**Avis de la Mission Régionale
d'Autorité Environnementale Hauts-de-France
sur le projet de parc éolien des Potentilles
sur la commune de Autrêches (60) n°2020-4627**

Réponses concernant la thématique milieux naturels, biodiversité et Natura 2000

La mission régionale d'autorité environnementale des Hauts-de-France a émis un avis sur le projet de parc éolien des Potentilles sur la commune d'Autrêches (60) le 14 aout 2020.

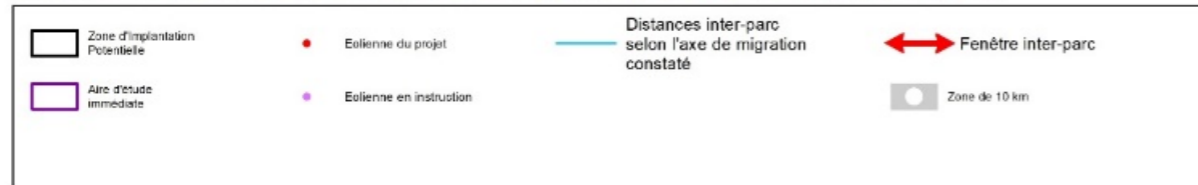
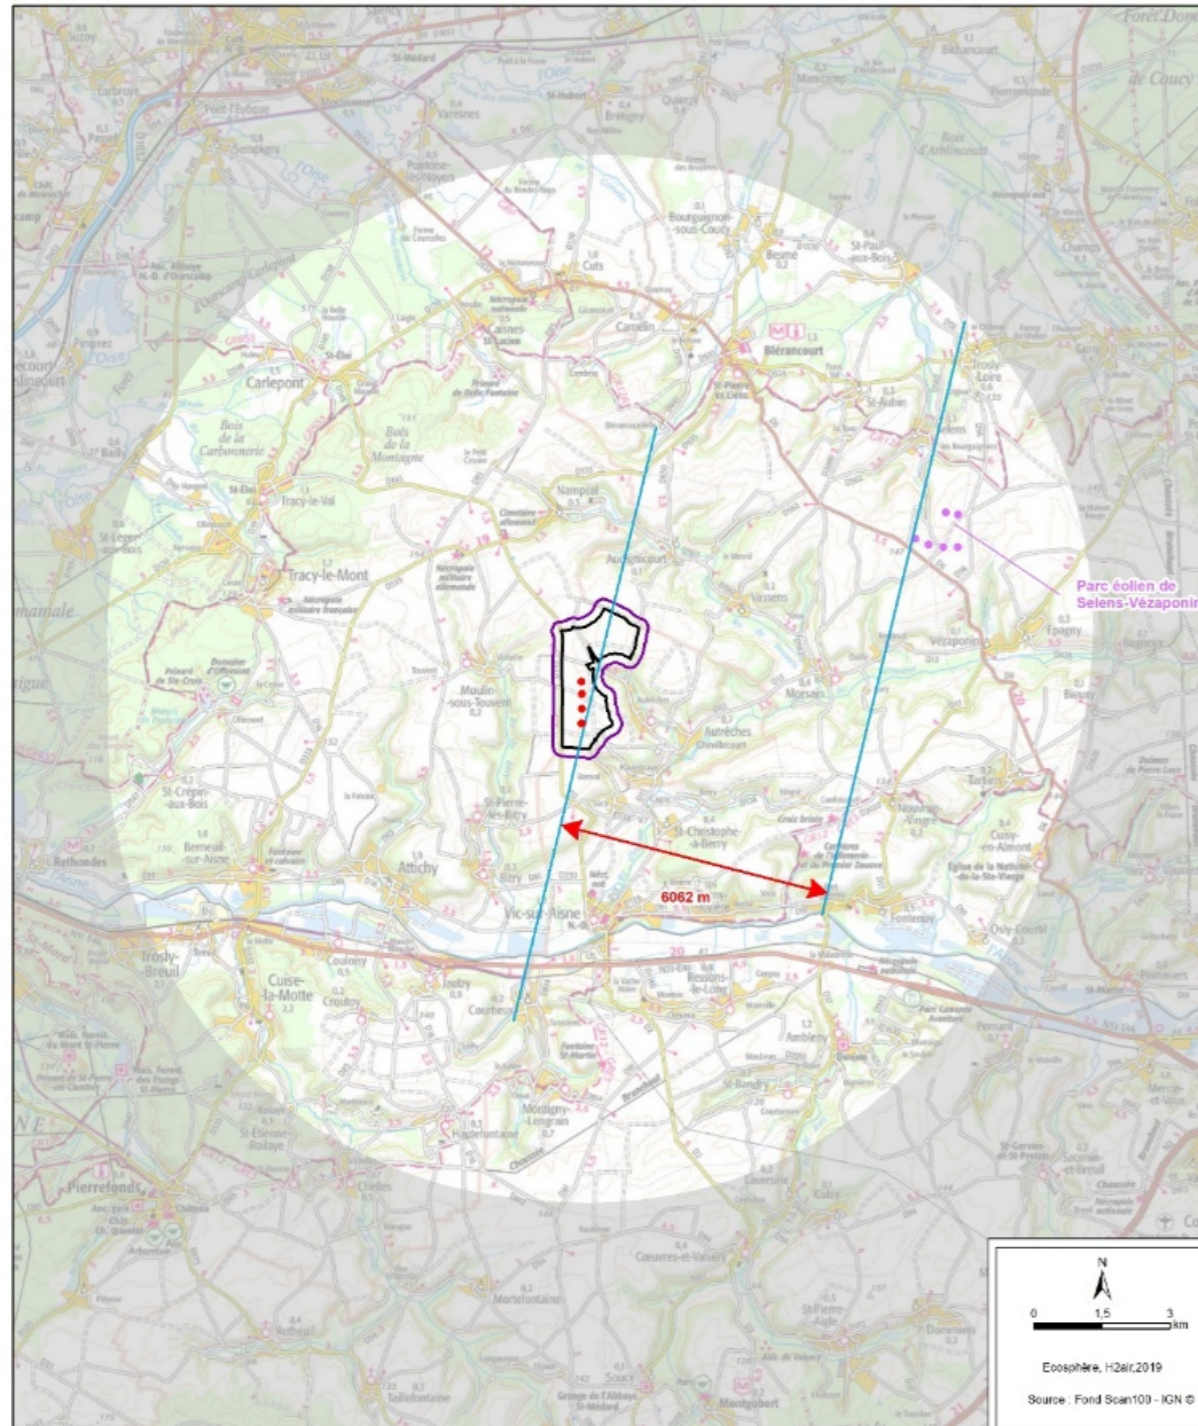
L'autorité environnementale recommande de revoir l'étude d'impact sur les effets cumulés avec les autres projets connus en intégrant le parc éolien de Sélens – Vézaponin qui a fait l'objet d'un avis de l'autorité environnementale le 6 mars 2020.

Lors de la réalisation de l'étude faune-flore, l'impact cumulé du projet des Potentilles avait été jugé nul car aucun projet n'était présent dans un rayon de 10 km autour de l'AEI, rayon défini selon les recommandations usuelles des services instructeurs. Toutefois, il s'avère qu'un projet instruit en même temps se trouve à moins de 10 km du projet de parc éolien des Potentilles, dont l'avis de la MRAE a été émis le 6 mars 2020 soit deux mois avant le dépôt du dossier de demande d'autorisation environnementale du projet des Potentilles. Il s'agit du parc de Sélens (6 éoliennes) situé à environ 7 km (fenêtre inter-parc de 6 km) au Nord-Est de l'Aire d'Etude immédiate (cf. carte ci-dessous).

Ainsi, il apparaît que ce secteur du Soissonnais connaît encore peu de parcs éoliens en activité ou en instruction. Les deux projets de Sélens et des Potentilles, se situant dans des contextes écologiques similaires et possiblement interconnectés, présentent indépendamment des impacts résiduels faibles sur l'avifaune et les chiroptères, espèces les plus sensibles à l'éolien. Ainsi, en tenant compte des deux parcs, il semble que l'impact cumulé peut être jugé faible grâce aux mesures de bridage, à l'éloignement de plus de 7 km entre les deux projets, l'orientation des machines de chacun des parcs limitant notamment l'effet barrière pour les migrants. Les rares cas de collisions aléatoires accidentelles ne remettant pas en cause les cycles biologiques des espèces ni le bon état de conservation de leur population à l'échelle locale. L'impact cumulé de ces deux projets est donc considéré comme faible. Dans le cadre de la demande de compléments du 28 juillet 2020, le volet écologique de l'étude d'impact a été mis à jour en ce sens au paragraphe 6.4 « Effets cumulés et impacts cumulatifs ».

Carte 1 : Répartition des données de Milan royal en Picardie Source : Picardie Nature Clicnat, 2020. (Le rond bleu localise le projet éolien des Potentilles)

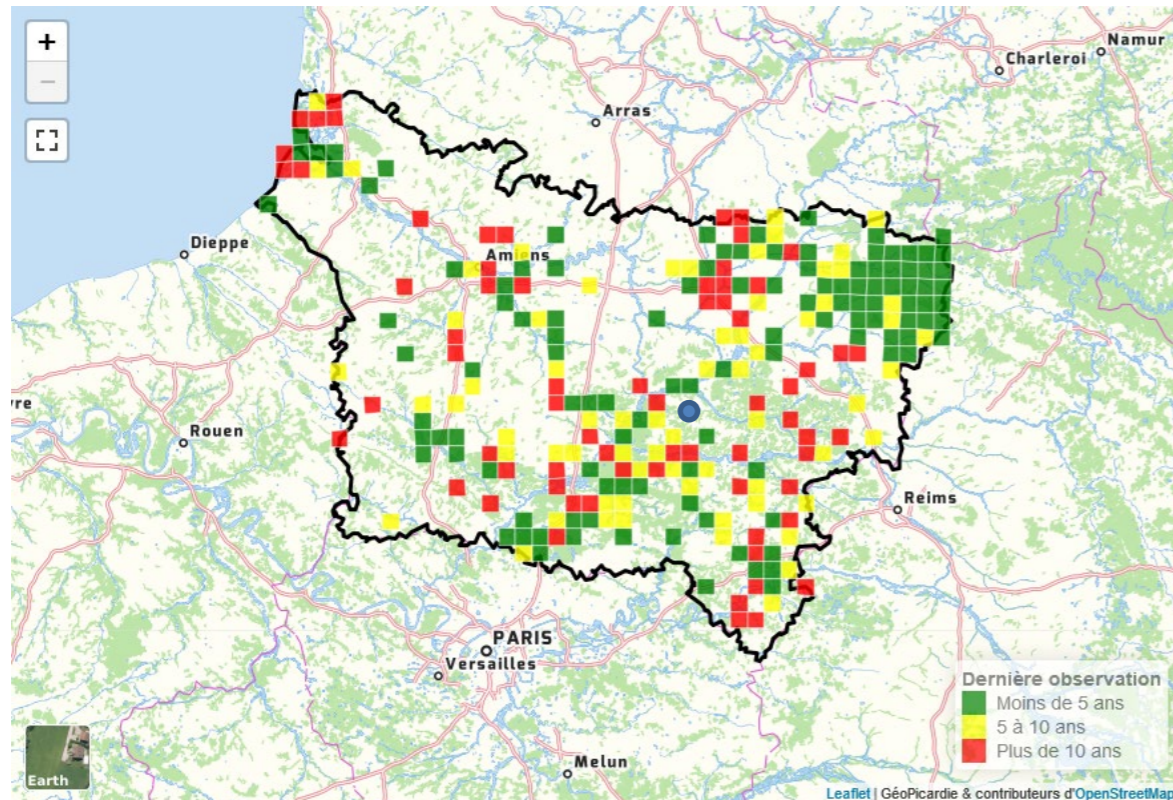
L'autorité environnementale recommande de ré-évaluer le niveau d'impact du projet sur l'avifaune, puis de prendre les mesures permettant d'éviter les impacts sur l'avifaune, ou à défaut les réduire, pour aboutir à un impact négligeable.

Concernant le Milan royal, l'espèce a été observée une seule fois le 18/10/2017. Cette date d'observation correspond à la date de migration postnuptiale en Picardie dont la date de pic moyen se cale globalement sur la fin octobre. Précisons que la pression des suivis pendant la migration postnuptiale est supérieure aux recommandations de la DREAL Hauts-de-France (10 passages réalisés dans le cadre du projet contre 8 passages préconisés par la DREAL Hauts-de-France) au sein de l'AEI et intègre bien le pic de migration l'espèce. Compte tenu de cette seule observation, la ZIP n'est donc pas sur une zone privilégiée par le Milan royal lors de ses trajets migratoires. Des observations ponctuelles de ce type sont réalisées sur quasiment toute la région. L'objectif de l'analyse dans le cadre du projet est de savoir si la zone d'implantation est régulièrement fréquentée ou non au cours des déplacements locaux et des périodes migratoires de l'espèce, ce qui n'est pas le cas. En effet, si l'on considère que les rares couples nicheurs sont situés en Thiérache, la carte produite par Picardie Nature montre que les observations hors-Thiérache - et donc se rapportant à des migrants - se réalisent sur une grande partie du territoire picard et que la zone d'étude n'est pas comprise dans un couloir migratoire privilégié par l'espèce.

Par ailleurs, en se basant sur la pression de passage en période de nidification, il est raisonnable d'exclure que l'observation que nous avons réalisée se rapporte à un individu nicheur.

Localisation des continuités écologiques favorables aux chiroptères à l'échelle de l'AEI (Source : Ecosphère)

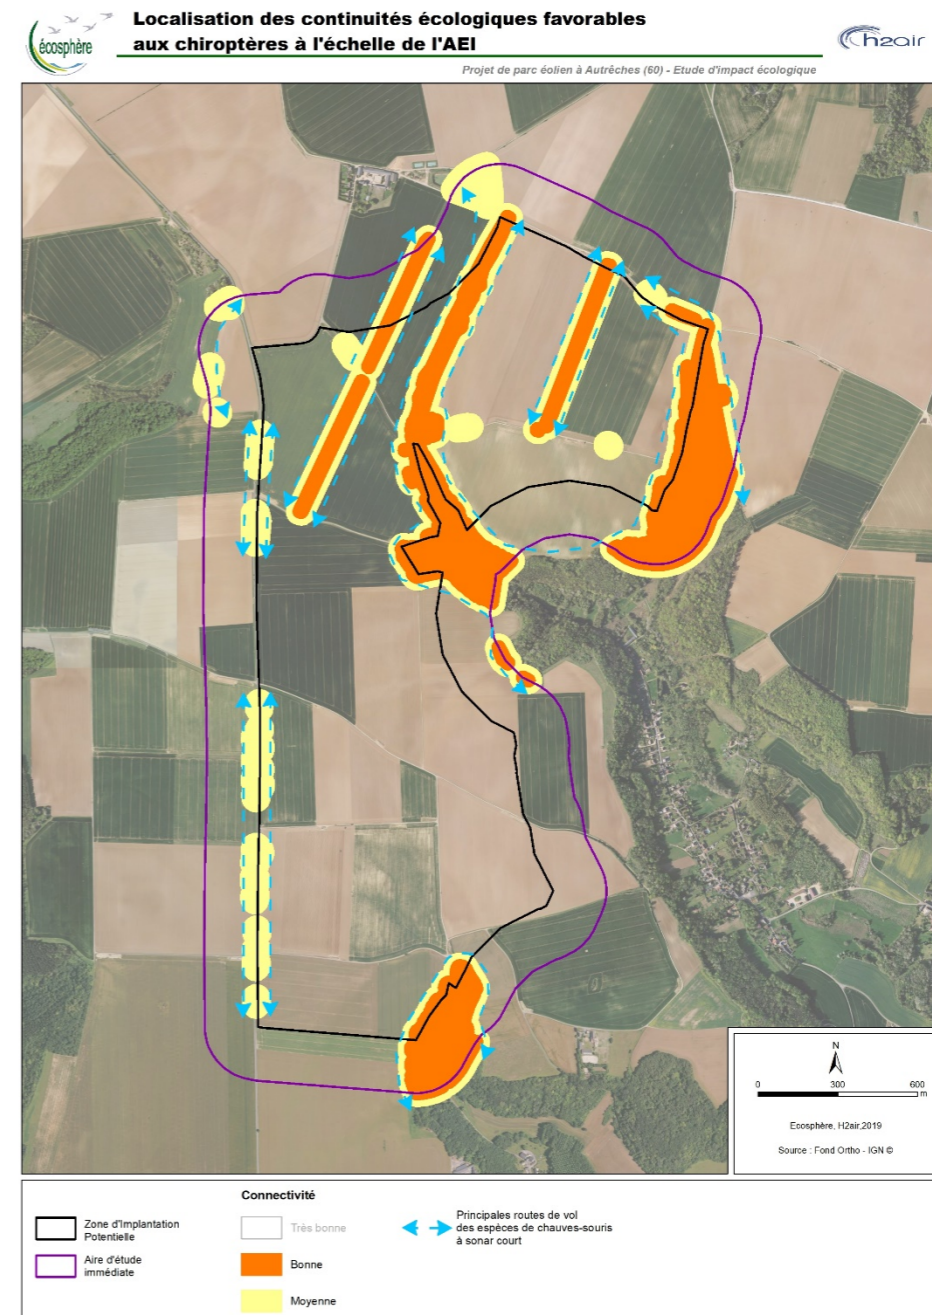
4). De ce fait, l'attention pourrait être détournée sur des points à forts enjeux hors de portée du projet, alors que des enjeux plus locaux seraient ignorés. Par ailleurs, la carte page 157 délimite les zones de corridors de vol et de territoire de chasse, mais les routes de vol ne sont pas caractérisées.

L'autorité environnementale recommande de réaliser des mesures complémentaires aux abords de la zone d'implantation potentielle, comme, par exemple, au niveau de la haie cynégétique situé à 300 m des futures éoliennes et de caractériser les routes de vol, afin d'améliorer la prise en compte de l'état initial aux abords du projet.

Les routes de vol ont bien été intégrés dans notre analyse et une carte des continuités écologiques favorables aux chiroptères à l'échelle de l'AEI figure dans l'étude (cf. carte 33 page 148 de l'étude écologique complétée). Celle-ci a servi de base pour la carte complémentaire suivante.

Cette carte des routes de vol n'est valable que pour les espèces de chauves-souris à sonar court qui utilisent les structures ligneuses pour caler le sonar. Les enjeux sont ainsi qualifiés d'assez fort au niveau des lisières forestières et des haies de l'AEI et de faibles sur les autres secteurs.

Figure 1. Répartition des nombres de contacts par période du cycle biologique des chiroptères sur le projet éolien des Potentilles (cf. Page 134 de l'étude écologique complétée)

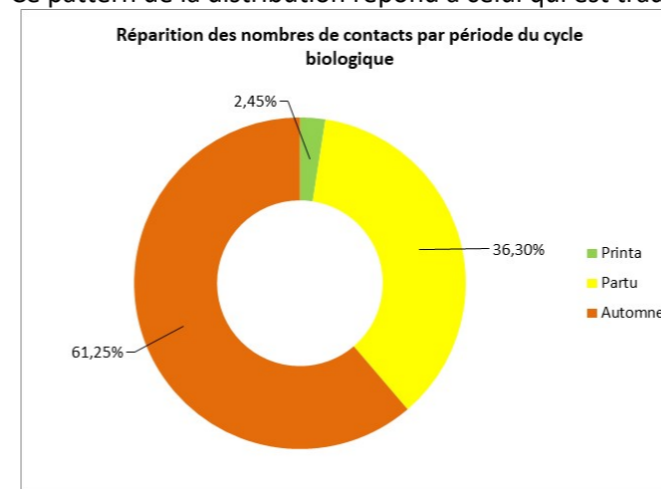
Concernant la mesure de réduction des impacts, proposer un bridage selon l'activité inventoriée sur les différentes périodes de l'année n'est pas pertinent, car ces périodes fluctuent d'une année sur l'autre. De plus, un facteur très important qui n'apparaît pas dans le document est la variabilité des saisons, notamment au niveau des températures, températures qui ont tendance à monter à cause du réchauffement climatique. Ce facteur peut influencer sur la période d'activité des chauves-souris et cela implique d'adopter par précaution le bridage mentionné par le guide de préconisation pour la prise en compte des enjeux chiroptérologiques et avifaunistiques dans les projets éoliens de la Dreal Hauts-de-France. Le principe de bridage suivant est à appliquer dans les conditions suivantes :

- de rechercher l'évitement des impacts par une autre implantation du parc ;
- à défaut, de prévoir un bridage des éoliennes plus restrictif qui doit s'appliquer y compris sur la totalité de la période de transit printanier, soit du 1er mars au 30 novembre.

Ainsi, au cours de la période d'activité des chiroptères l'activité est clairement inégale sur les différentes saisons biologiques :

- Lors du transit printanier, l'activité peut être considérée comme faible avec seulement 2,45 % (21 contacts) de l'ensemble des contacts collectés ;
- La période de parturition cumule quant à elle, 36,3% des contacts (N=332) ;
- La période de migration de transit automnal est la plus significative avec 61,2 % de l'ensemble des contacts collectés (N = 545).

Ce pattern de la distribution répond à celui qui est traditionnellement observé sur les suivis en altitude.
